九州電力株式会社
原子力発電本部
原子力管理部

川内原子力発電所原子力事業者防災業務計画の読み替えについて（ご連絡）

川内原子力発電所 原子力事業者防災業務計画 読み替え表

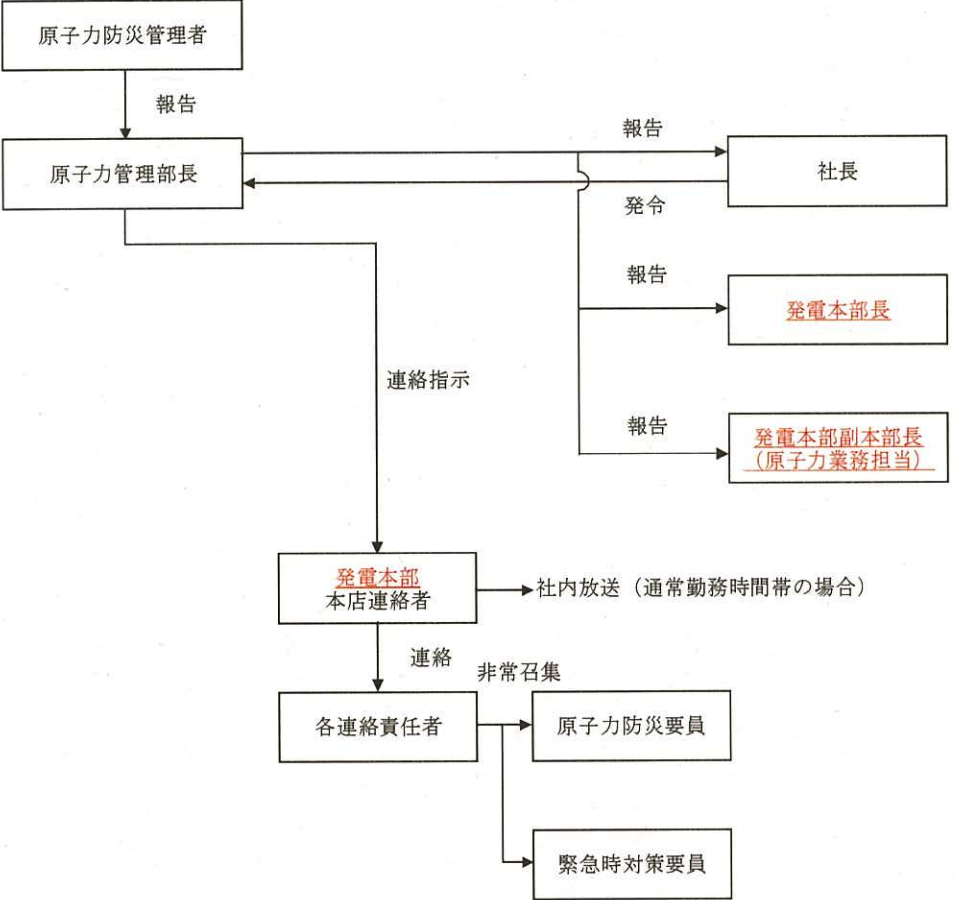
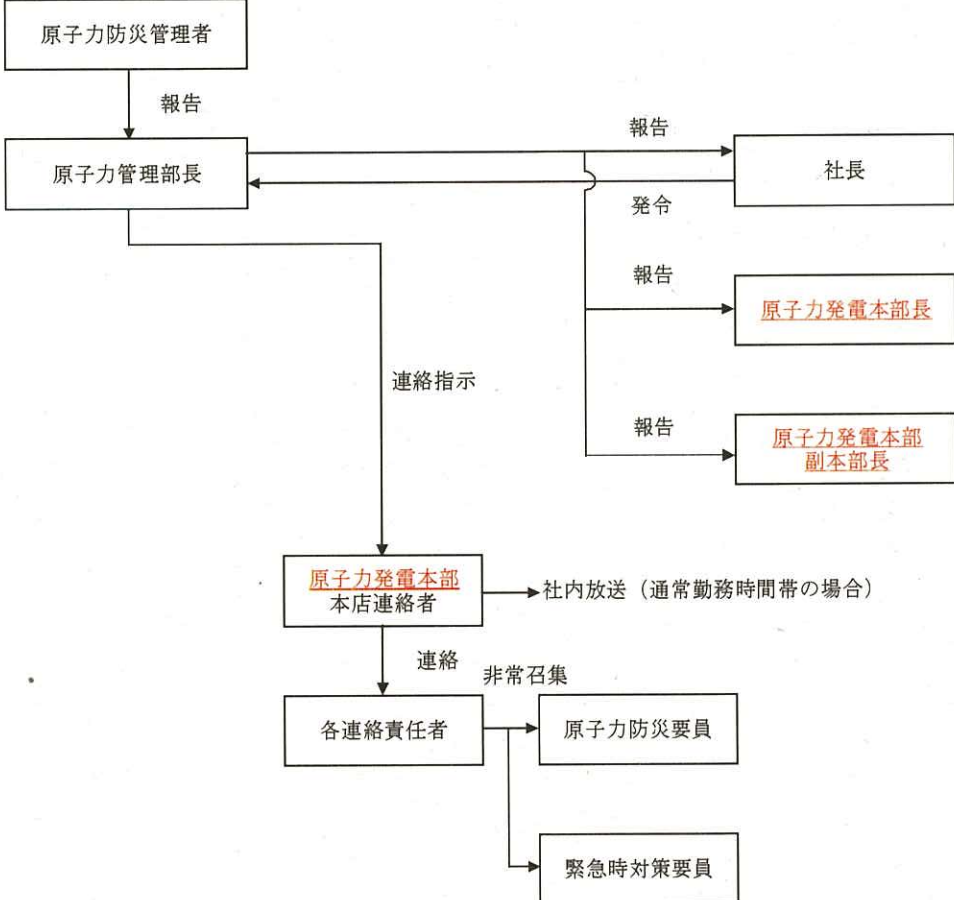
現 行	読み替え後	備 考
<p>別図2-4(2) 原災法第10条第1項に基づく通報先 (事業所外運搬での特定事象発生時の通報先)</p> <p>事業所外運搬責任者 → 原子力防災管理者</p> <p>原子力防災管理者 → 本店通報連絡責任者</p> <p>原子力防災管理者 → 内閣府 (内閣総理大臣) 原子力規制委員会 原子力規制庁 <u>原子力災害対策・核物質防護課</u> (原子力規制委員会)</p> <p>原子力防災管理者 → 国土交通省 海事局 検査測度課 (国土交通大臣) (事象発生場所が海上の場合)</p> <p>原子力防災管理者 → 国土交通省 自動車局 環境政策課 (国土交通大臣) (事象発生場所が陸上の場合)</p> <p>原子力防災管理者 → 事象発生場所を管轄する都道府県知事、市町村長</p> <p>原子力防災管理者 → 事象発生場所を管轄する警察署</p> <p>原子力防災管理者 → 事象発生場所を管轄する消防署</p> <p>原子力防災管理者 → 事象発生場所を管轄する労働基準監督署</p> <p>原子力防災管理者 → 事象発生場所を管轄する海上保安部</p> <p>原子力防災管理者 → 鹿児島県 原子力安全対策課 薩摩川内市 防災安全課</p> <p>原子力防災管理者 → 川内原子力規制事務所 (原子力保安検査官、原子力防災専門官) <u>鹿児島地方放射線モニタリング対策官事務所</u> (<u>地方放射線モニタリング対策官</u>)</p> <p>本店通報連絡責任者 → 経済産業省 資源エネルギー庁 原子力政策課 内閣官房 内閣府 (政策統括官付) 経済産業省 九州経済産業局 総務企画部 総務課</p> <p>□ : 原災法第10条第1項に基づく通報先 → : ファクシミリ装置等による通報 ●● : 電話による着信確認 --- : 電話による連絡</p> <p>1-5</p>	<p>別図2-4(2) 原災法第10条第1項に基づく通報先 (事業所外運搬での特定事象発生時の通報先)</p> <p>事業所外運搬責任者 → 原子力防災管理者</p> <p>原子力防災管理者 → 本店通報連絡責任者</p> <p>原子力防災管理者 → 内閣府 (内閣総理大臣) 原子力規制委員会 原子力規制庁 <u>緊急事案対策室</u> (原子力規制委員会)</p> <p>原子力防災管理者 → 国土交通省 海事局 検査測度課 (国土交通大臣) (事象発生場所が海上の場合)</p> <p>原子力防災管理者 → 国土交通省 自動車局 環境政策課 (国土交通大臣) (事象発生場所が陸上の場合)</p> <p>原子力防災管理者 → 事象発生場所を管轄する都道府県知事、市町村長</p> <p>原子力防災管理者 → 事象発生場所を管轄する警察署</p> <p>原子力防災管理者 → 事象発生場所を管轄する消防署</p> <p>原子力防災管理者 → 事象発生場所を管轄する労働基準監督署</p> <p>原子力防災管理者 → 事象発生場所を管轄する海上保安部</p> <p>原子力防災管理者 → 鹿児島県 原子力安全対策課 薩摩川内市 防災安全課</p> <p>原子力防災管理者 → 川内原子力規制事務所 (原子力保安検査官、原子力防災専門官、 <u>上席放射線防災専門官</u>)</p> <p>本店通報連絡責任者 → 経済産業省 資源エネルギー庁 原子力政策課 内閣官房 内閣府 (政策統括官付) 経済産業省 九州経済産業局 総務企画部 総務課</p> <p>□ : 原災法第10条第1項に基づく通報先 → : ファクシミリ装置等による通報 ●● : 電話による着信確認 --- : 電話による連絡</p> <p>1-5</p>	<p>原子力規制庁組織改編に伴う読み替え</p>
